■ 江东新区高校区安居房项目装配式建筑奖励建筑面积和方案变更公示启事

江东新区高教组团JDGJ-08-05地块

总建筑面积增加7209.97m²，地上建筑面积增加6859.97m²，地下建筑面积增加350m²。

17#、21#、22#、26#楼屋顶层平面图-变更后

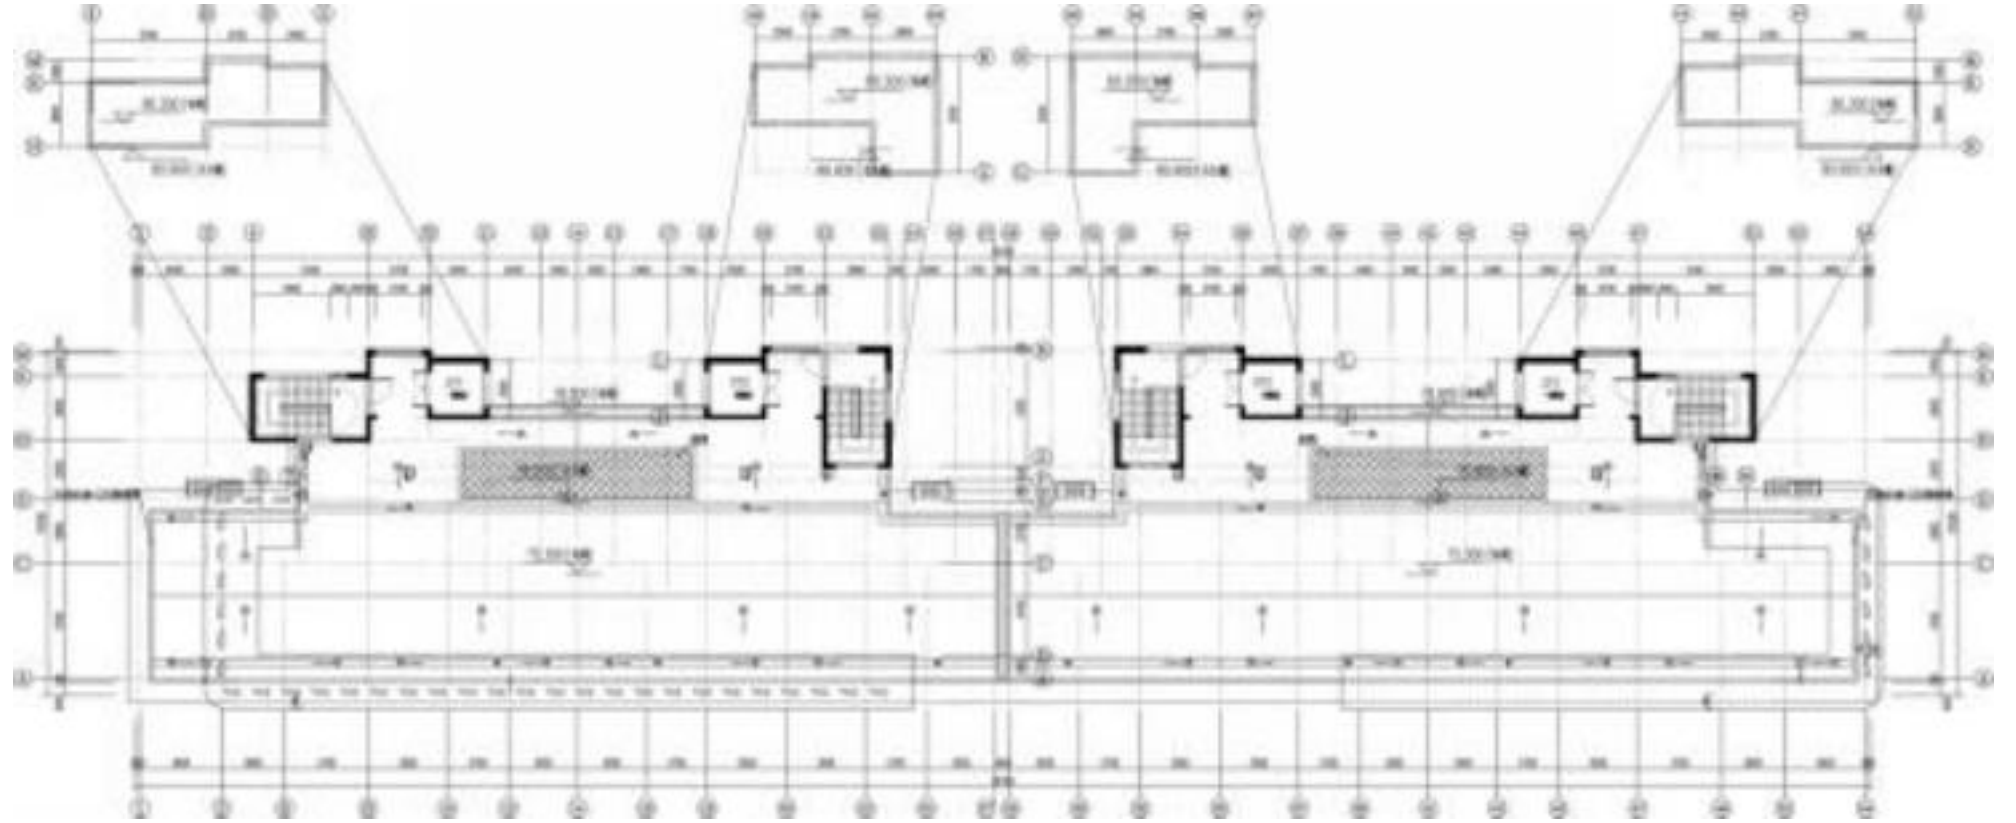
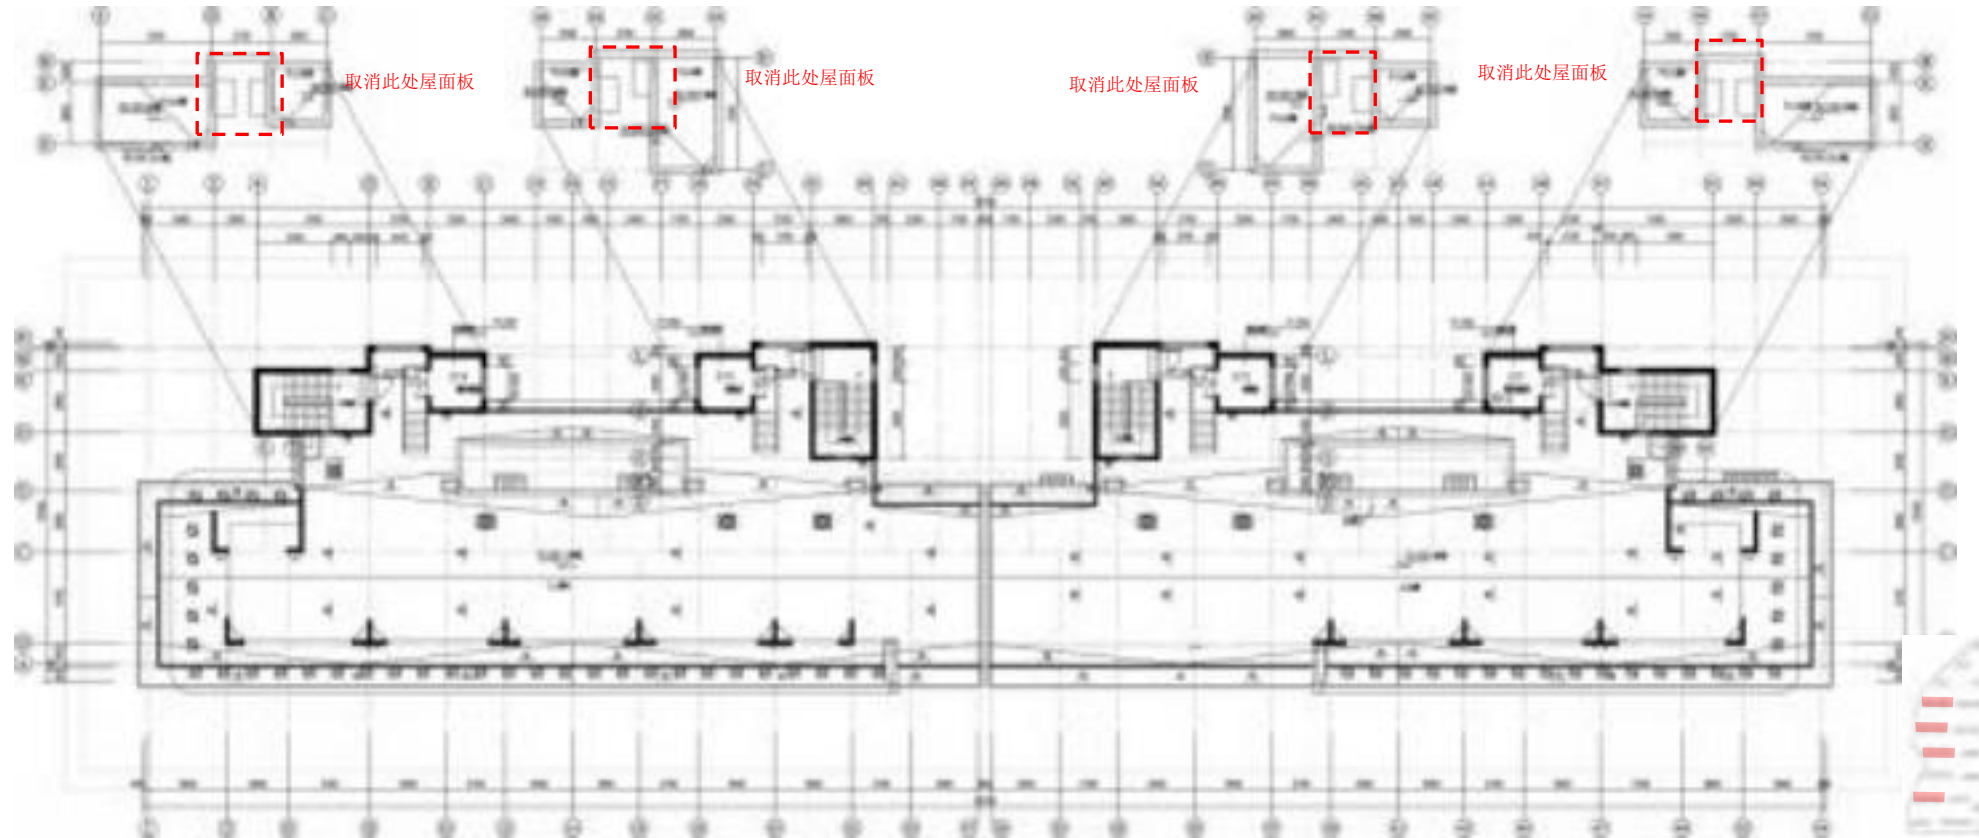
- 变更说明：
①取消楼梯间屋面与电梯机房屋面之间的屋面板。

18#楼一层平面图-变更后

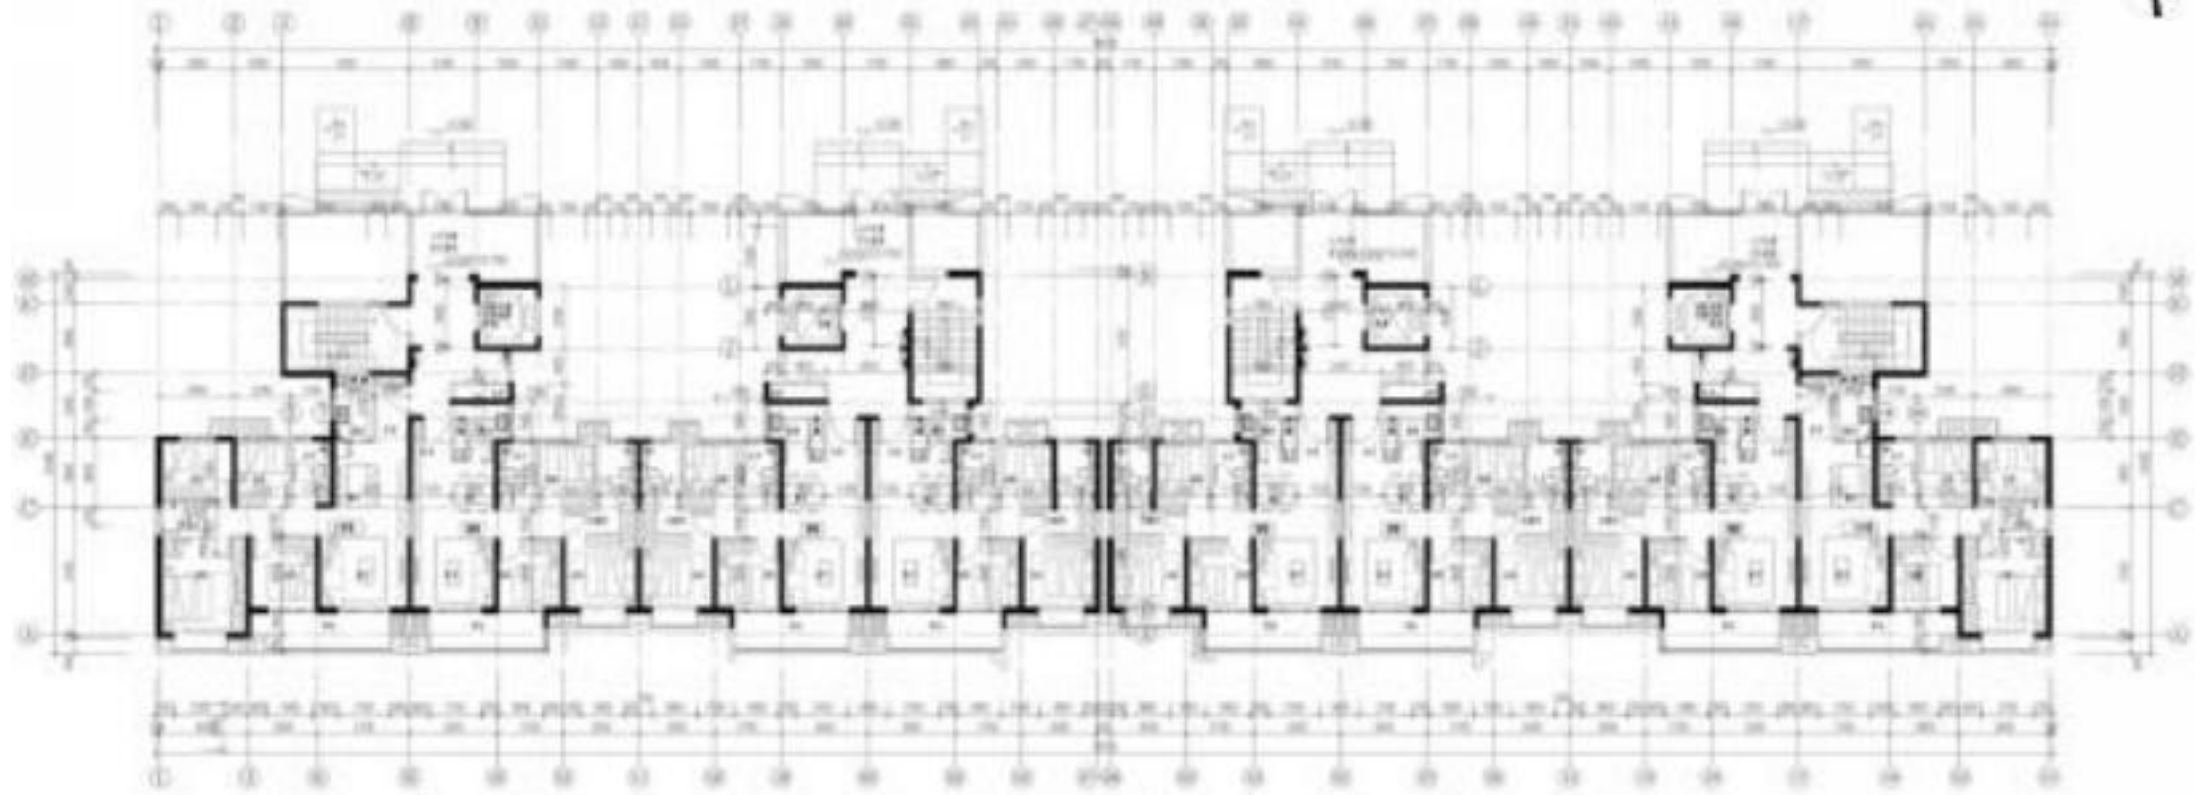
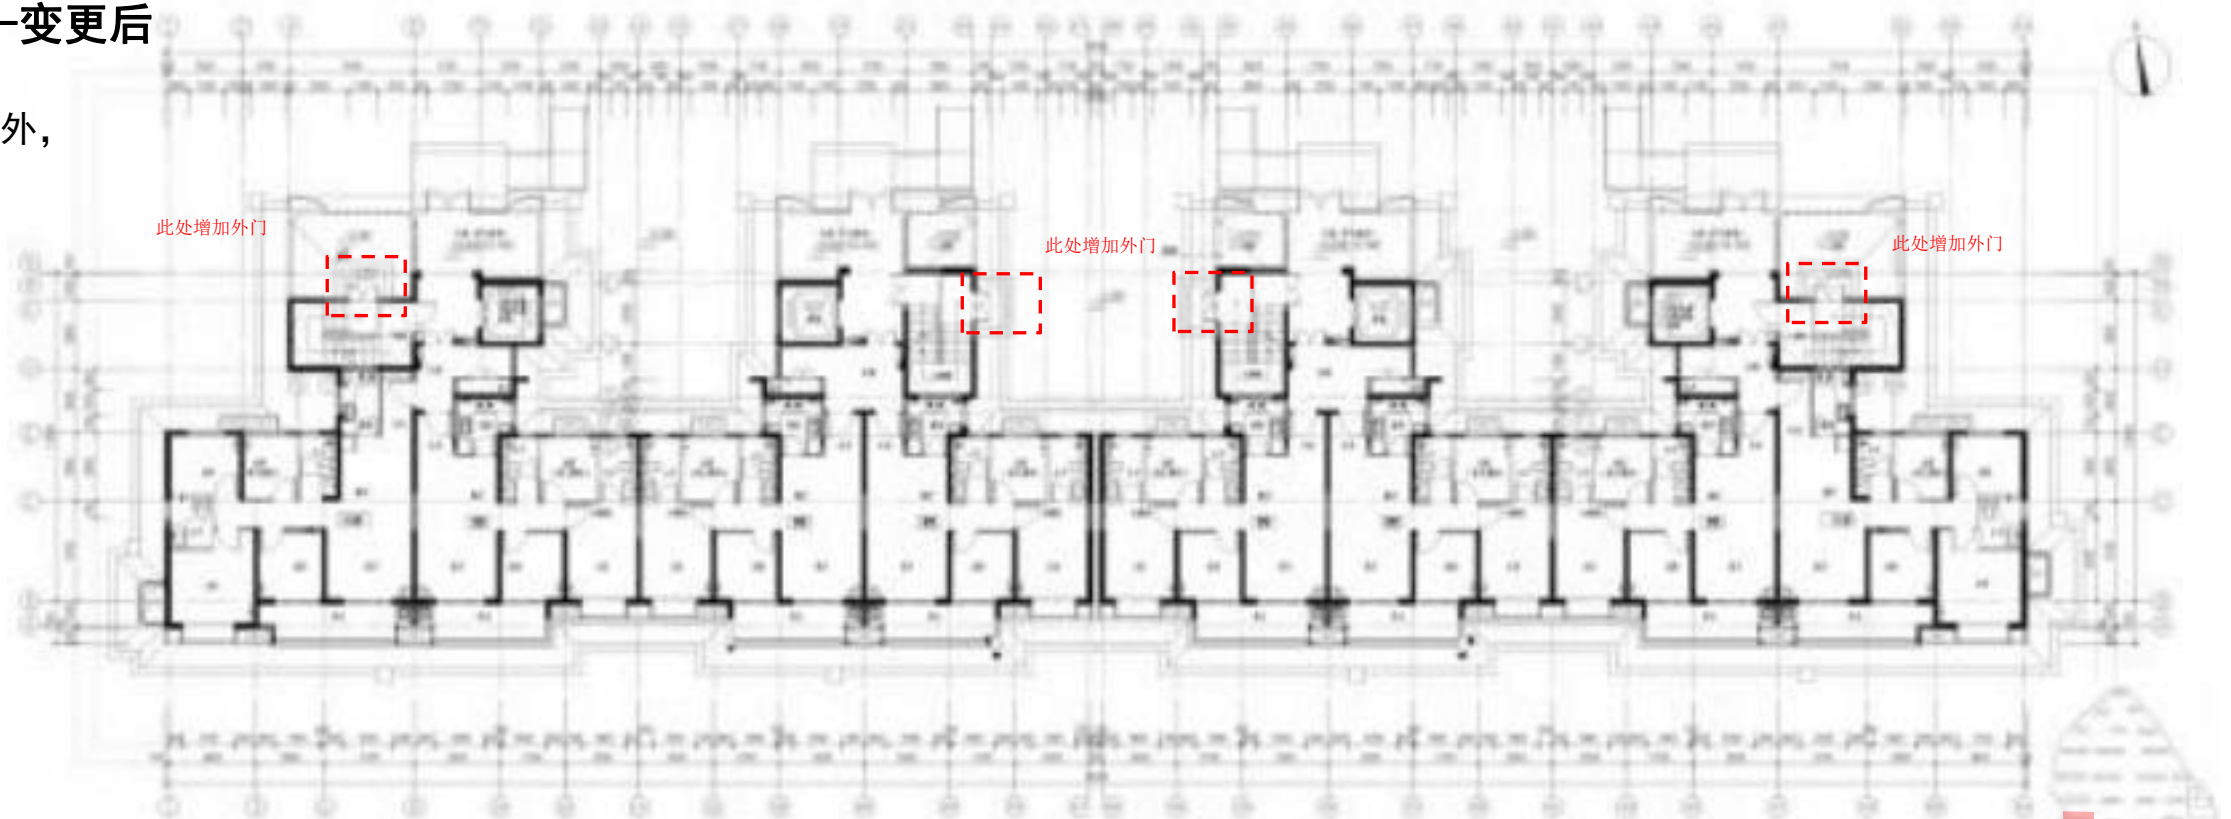
变更说明：
①地下室楼梯直通室外，
增加外门。

19#楼二层平面图-变更后

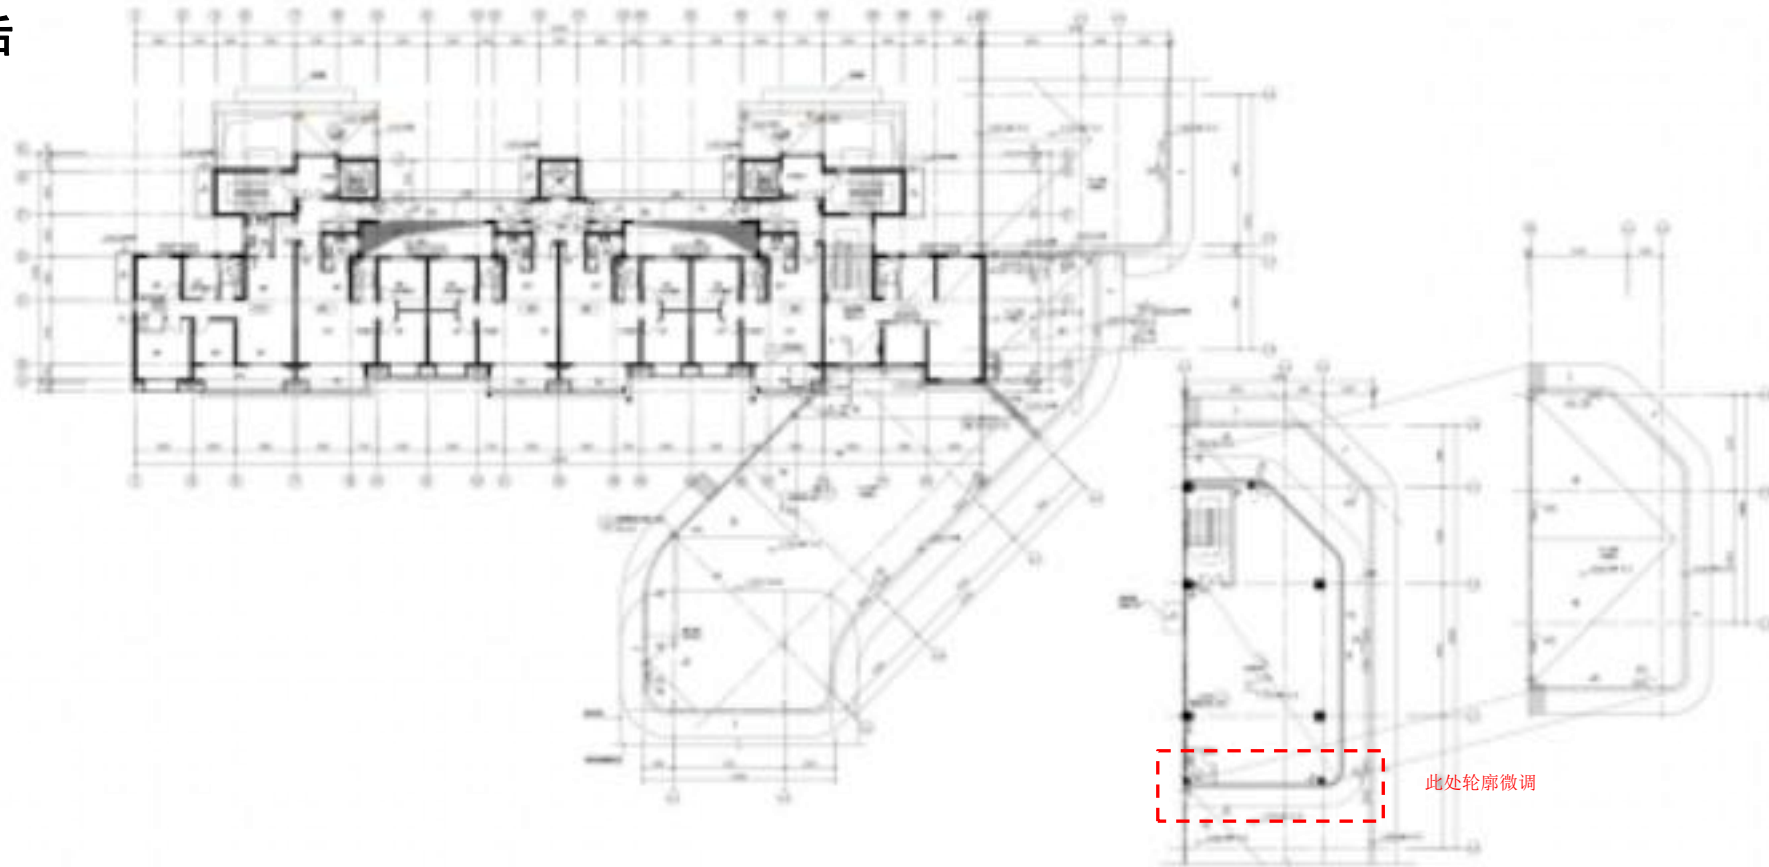
变更说明：
①社区服务站轮廓微调。

20#楼一层平面图-变更后

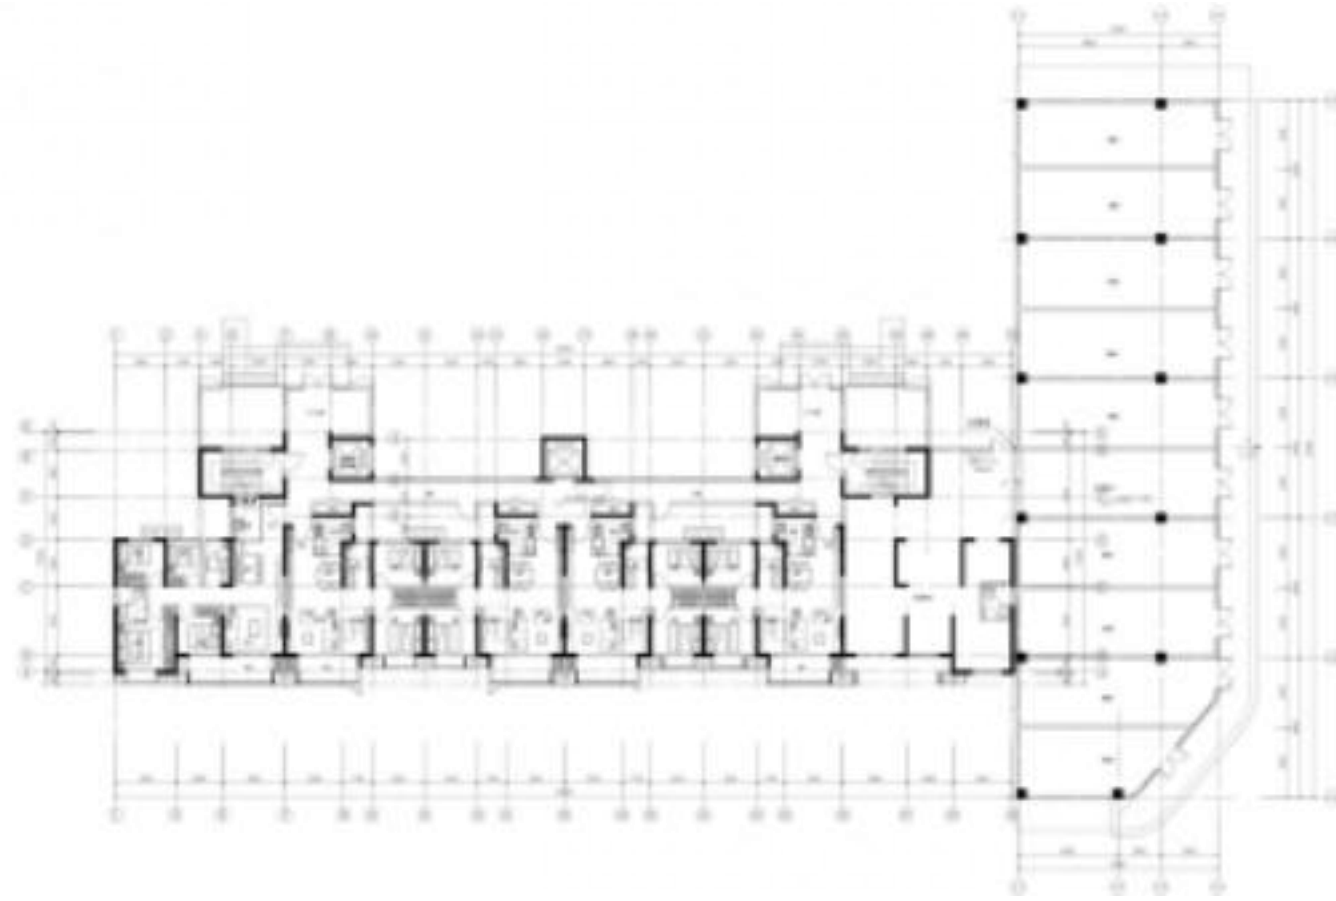
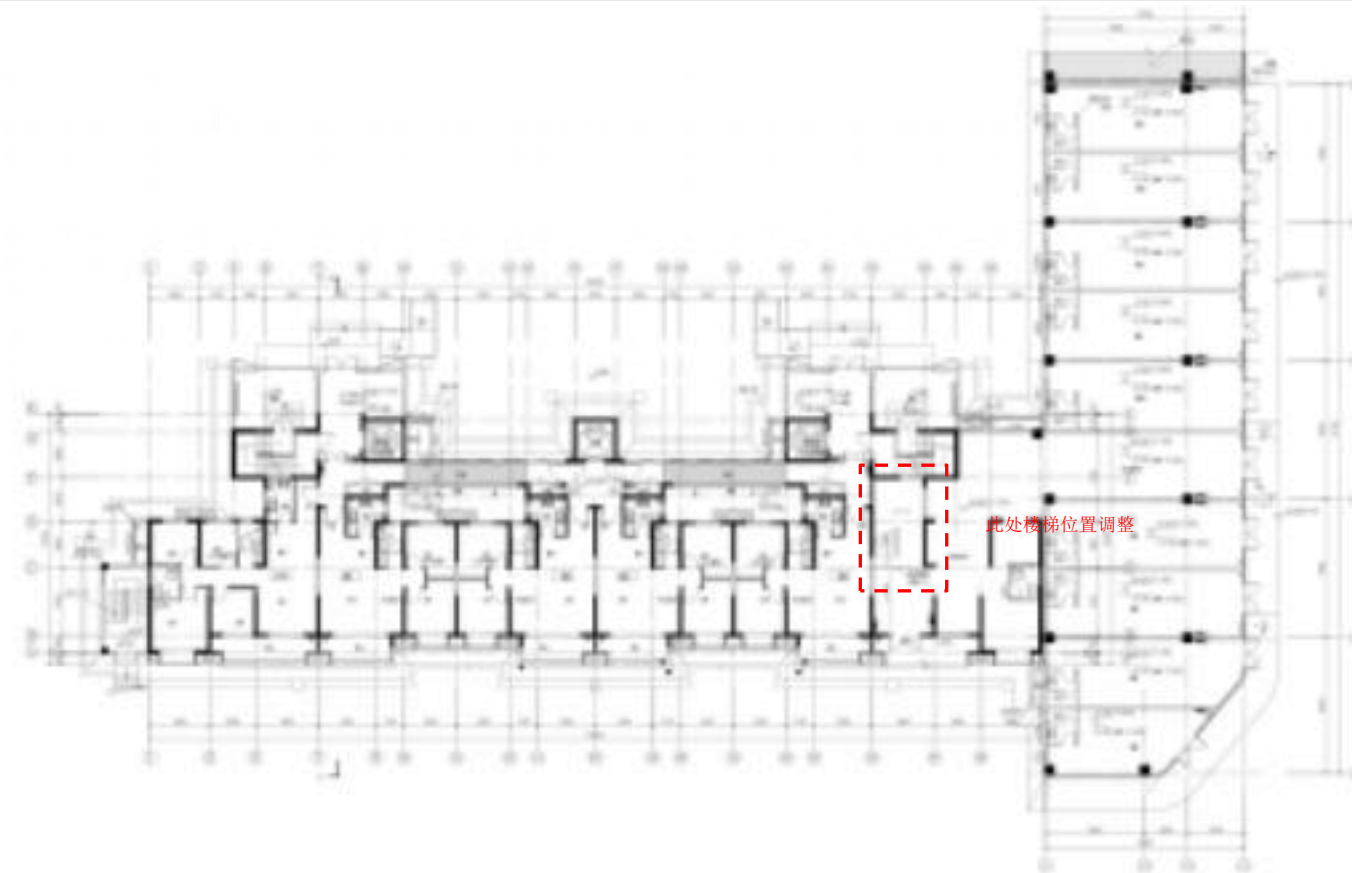
- 变更说明：
①社区服务站内楼梯位置调整。
